PLAN LOCAL D'URBANISME

AVIS DES PERSONNES PUBLIQUES CONSULTÉES ET RÉPONSES APPORTÉES

Avis détaillé des services de l'État sur le projet de PLU de la commune de Porcheux, au regard des objectifs du développement durable

RÉPONSES APPORTÉES AUX AVIS DES PERSONNES PUBLIQUES CONSULTÉES

Extrait : Projet de PLU - Plan de décapage 1/2000^{ème}

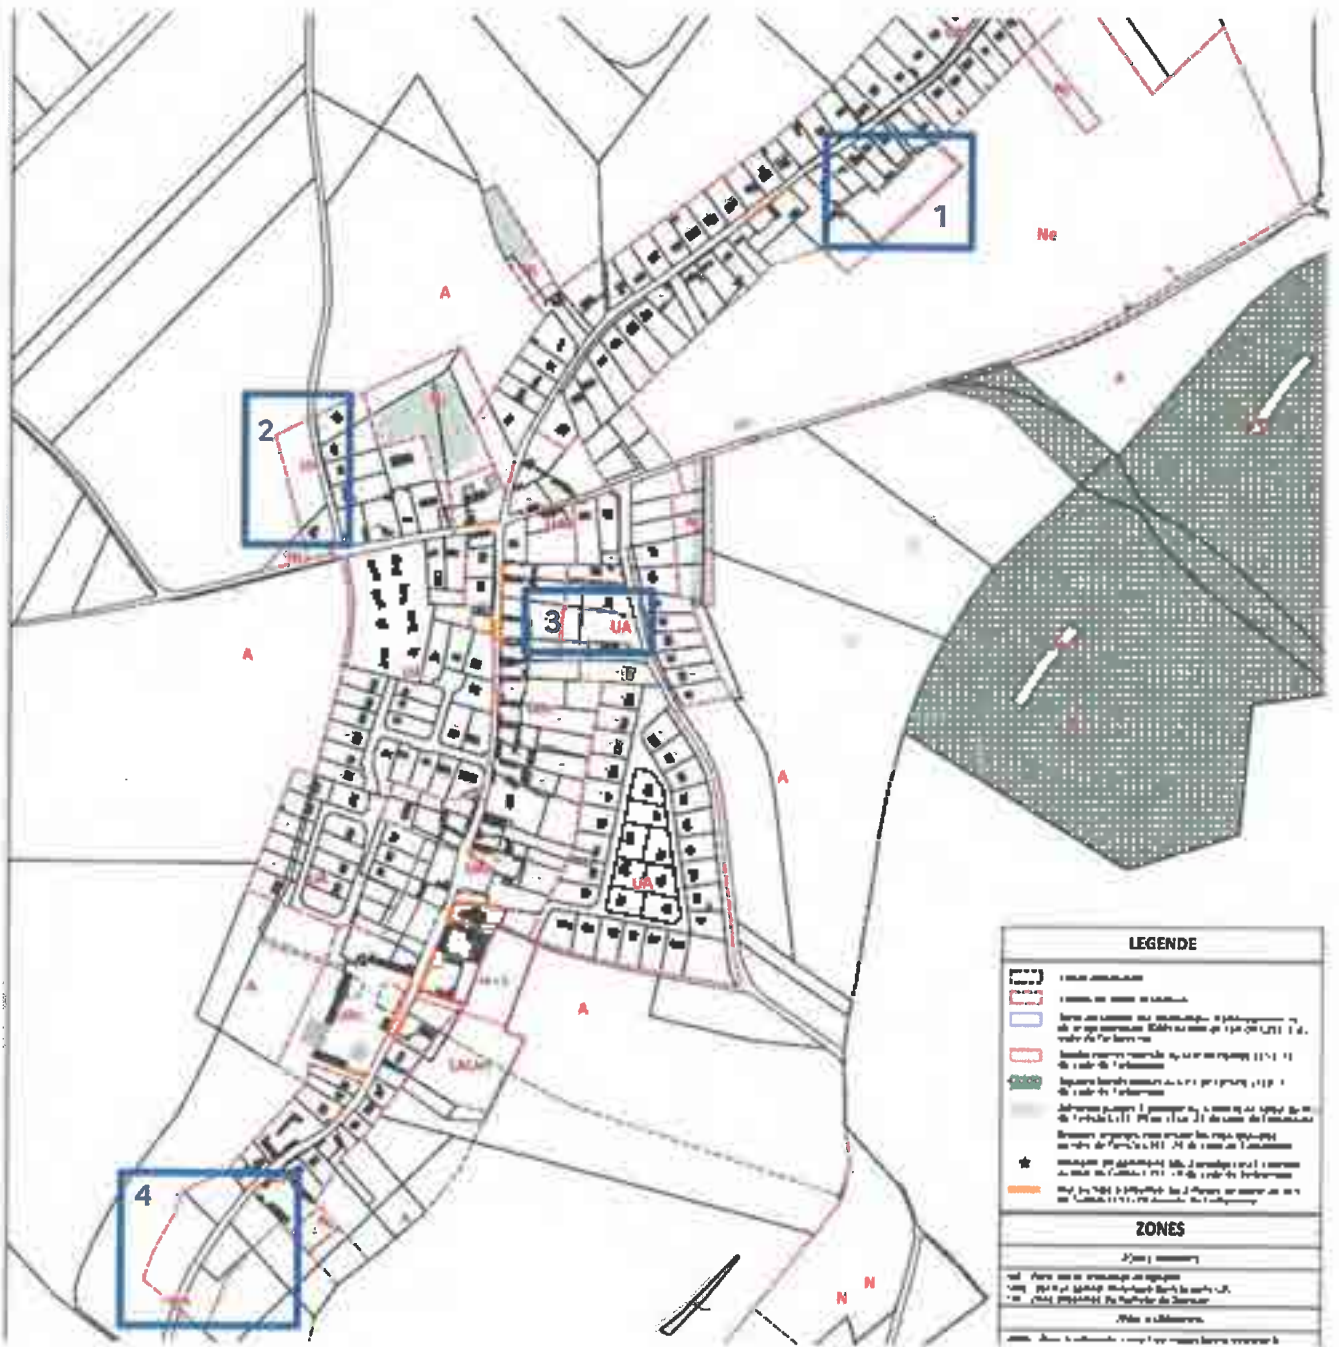
S'agissant des secteurs en extension localisés aux entrées de bourgs (encadrés n°2 et n°4 du plan de découpage en annexe), ils correspondent à une « urbanisation de réseaux » (pour rappel, si la présence des réseaux est indispensable pour rendre constructible une parcelle, leur présence n'implique pas forcément la constructibilité dudit secteur) et constituent des cas avérés d'étalement urbain. Leur maintien en zone agricole est donc fortement recommandé. Par ailleurs, la zone identifiée dans l'encadré n° 4 a fait l'objet d'une déclaration préalable (DP) en mars 2023, valant division parcellaire pour la partie Est de la rue Saint Nicolas. Il conviendrait de reclasser en zone « A » la partie ne faisant pas l'objet de ladite DP.

L'OAP Le Petit Boissy apparaît contradictoire dans la mesure où elle sera construite en « double bande » par rapport à l'existant. Or, il est mentionné, dans le projet d'aménagement et de développement durables (PADD), qu'il est prévu de « limiter l'urbanisation en épaisseur des terrains déjà construits, afin de préserver la typologie du village [...] ». L'OAP Le Petit Boissy va donc à l'encontre des orientations figurant dans votre PADD. Ainsi, nous vous recommandons de conserver uniquement la partie destinée à accueillir le pôle médical (encadré n°1 de l'annexe).

En ce qui concerne l'OAP rue du Four à Chaux. Il serait souhaitable de privilégier une réflexion du projet d'implantation des futures constructions en suivant la morphologie de la rue. En effet, il est constaté une implantation linéaire (cf. encadré n°3 de l'annexe) qu'il conviendrait de poursuivre.

**EXTRAIT DU ZONAGE
AVANT AJUSTEMENT**

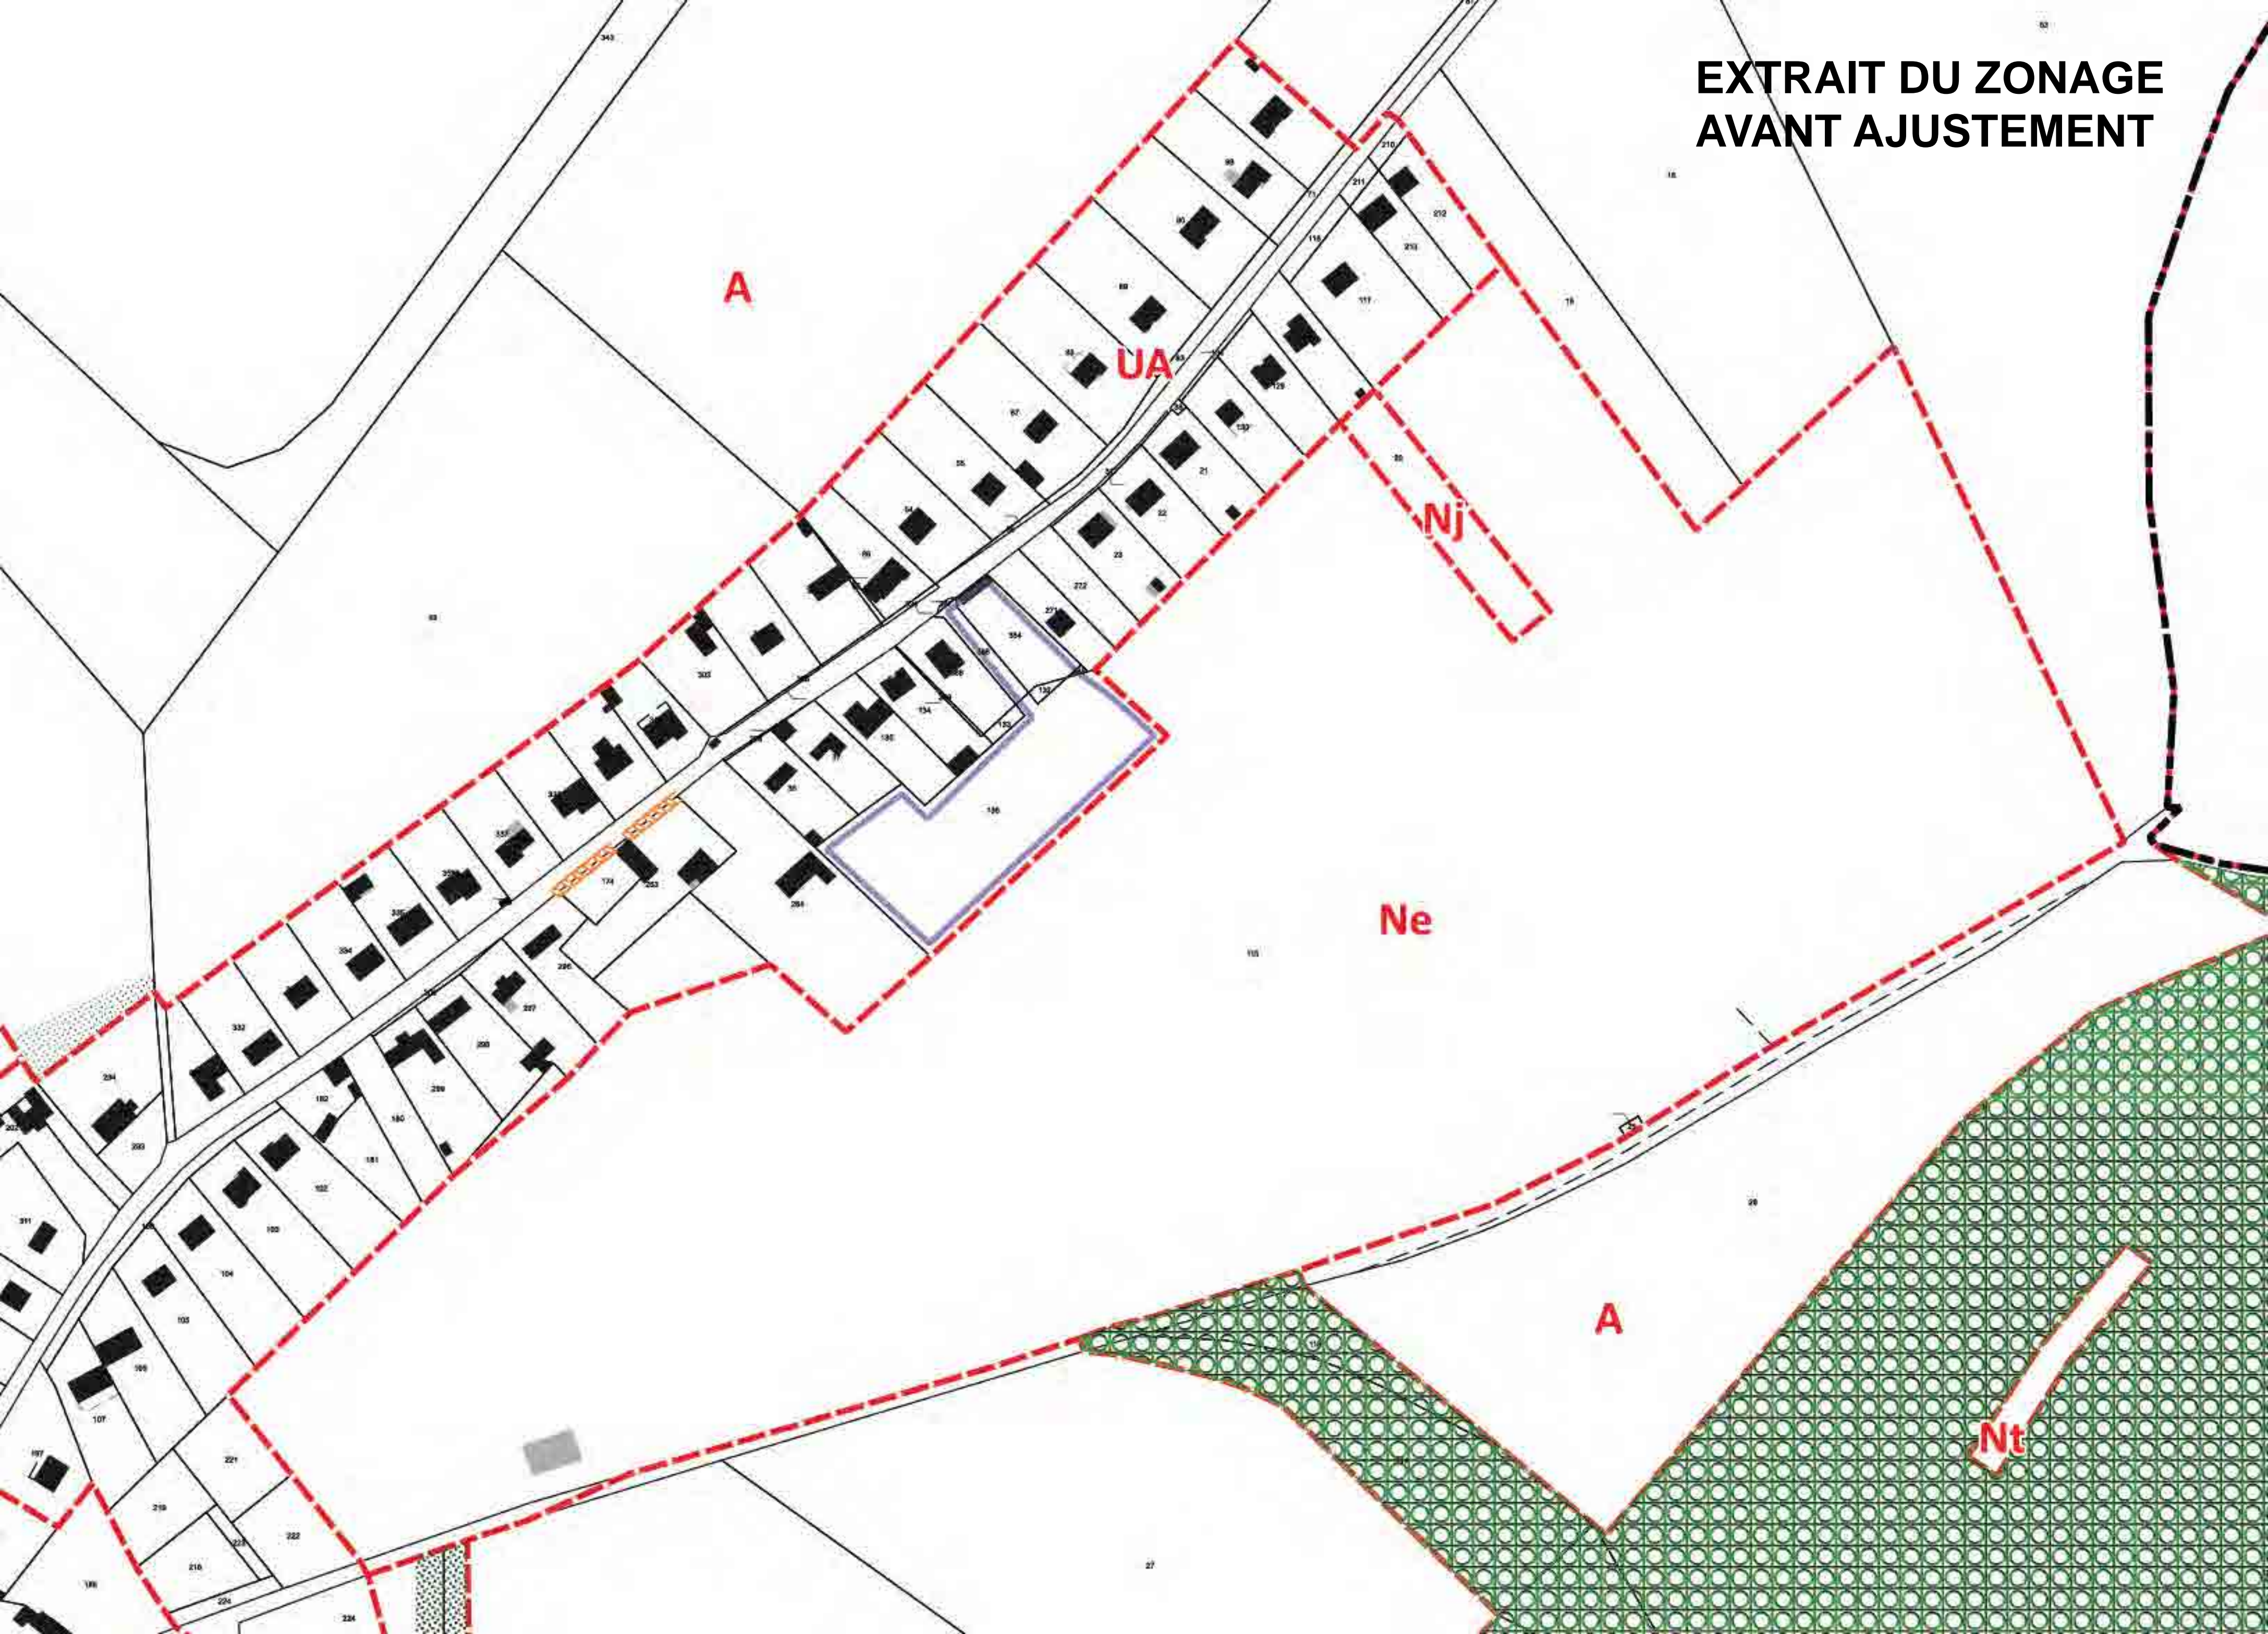
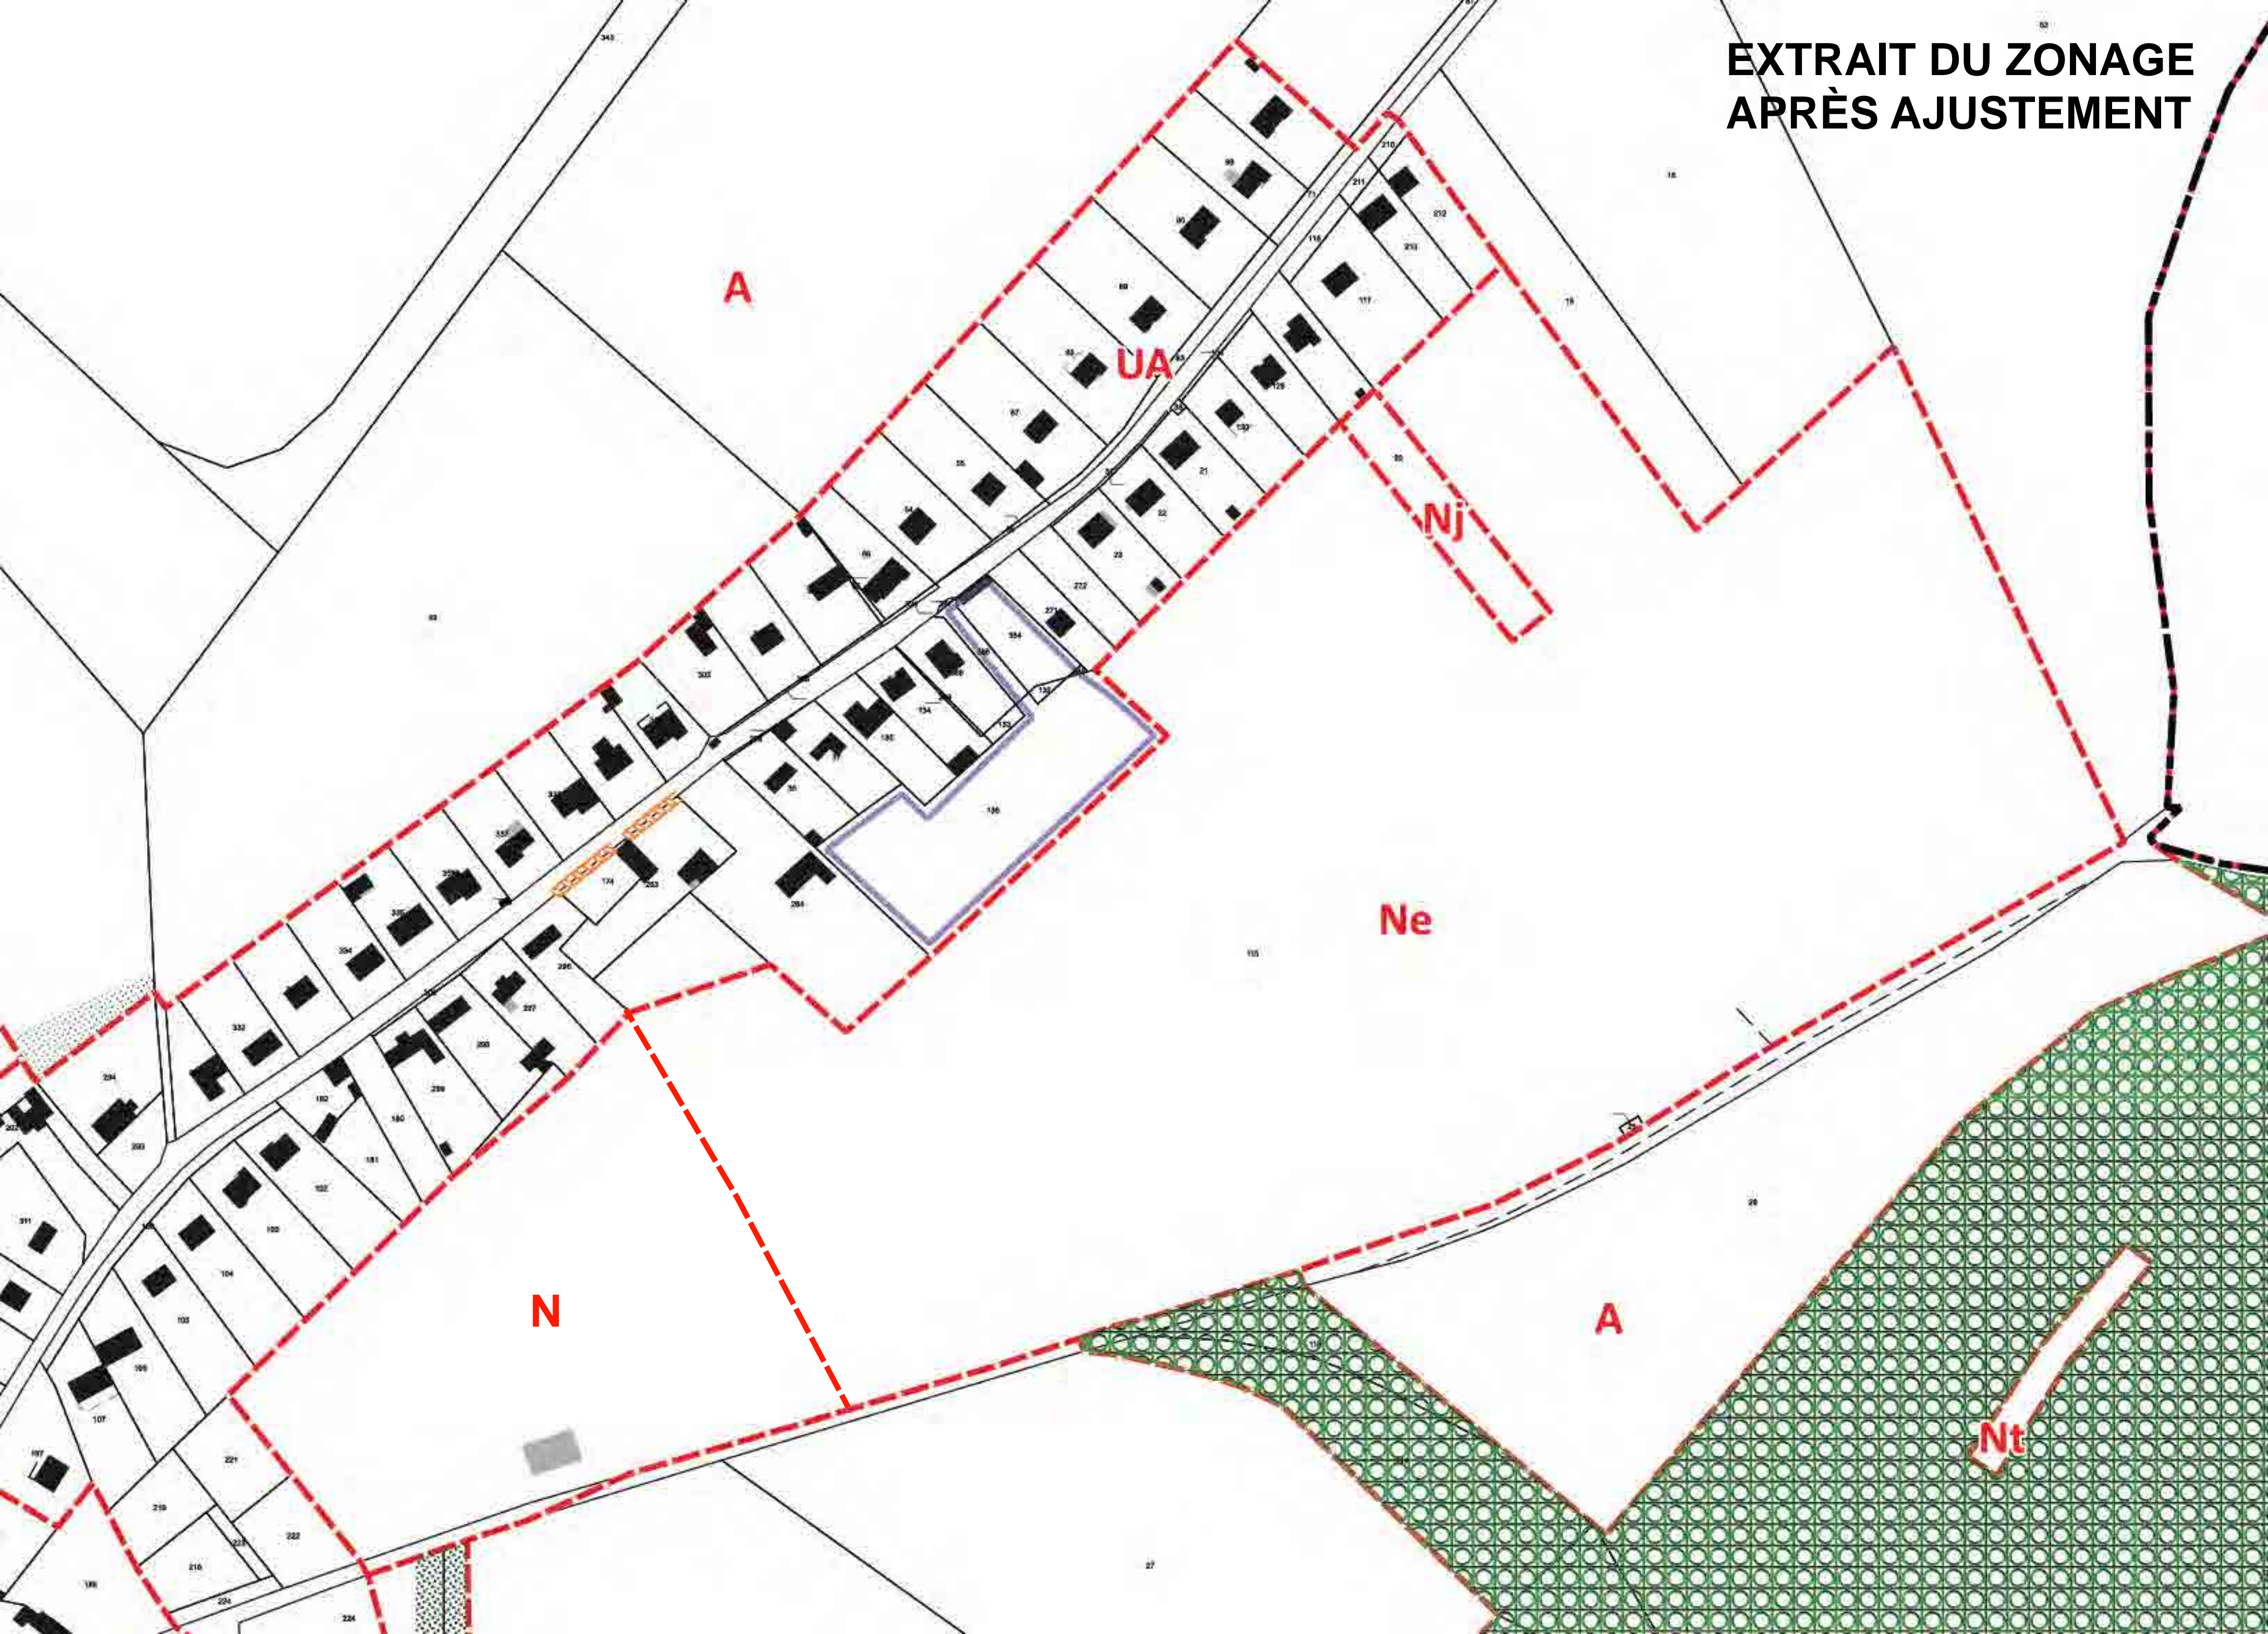
Avis de la CDPENAF	Réponses proposées
<p>1) Avis défavorable de la CDPENAF concernant les annexes à l'habitation principale autorisées en zone agricole et en zone naturelle en demandant que les dispositions réglementaires fixent une hauteur pour les annexes en zone agricole.</p> <p>2) Avis défavorable de la CDPENAF sur le Secteur de Taille Et de Capacité d'Accueil Limitées (STECAL) Ne délimité au plan. Les secteurs Nj et Nt n'appellent pas de remarques particulières.</p>	<p>Il est proposé d'ajouter que l'annexe à l'habitation autorisée en zone agricole aura une hauteur maximale limitée à 5 mètres.</p> <p>Le secteur Ne va accueillir le déploiement d'une activité équestre sans lien avec une activité agricole qui ne permet donc pas un classement en zone agricole. La commune est favorable à ce projet sans pour autant connaître précisément la localisation prévue des bâtiments et installations nécessaires au bon fonctionnement de cette activité, expliquant donc l'emprise du secteur Ne. Suite à un échange récent avec le porteur du projet, il est proposé de réduire l'emprise du secteur Nce dans sa partie sud sur environ 3 ha inscrits en zone naturelle (voir extrait de plan ci-joint).</p>

EXTRAIT DU ZONAGE APRÈS AJUSTEMENT
